# 2026 年华东政法大学附属中学高压输配电 设施更新项目

## 补充招标文件

## 投标需澄清、说明与补正的问题暨补充招标文件

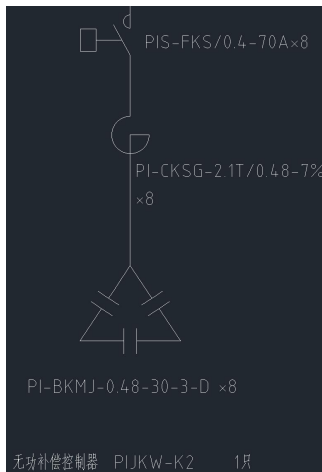
3、在图纸中仪表型号采用型号两种品牌：江苏特鲁克（Toruk100F）、悠信电气（YXSTU-1）。是否可同档次品牌替代或统一品牌？

回复：对仪表器件要求国产优质产品，可以统一
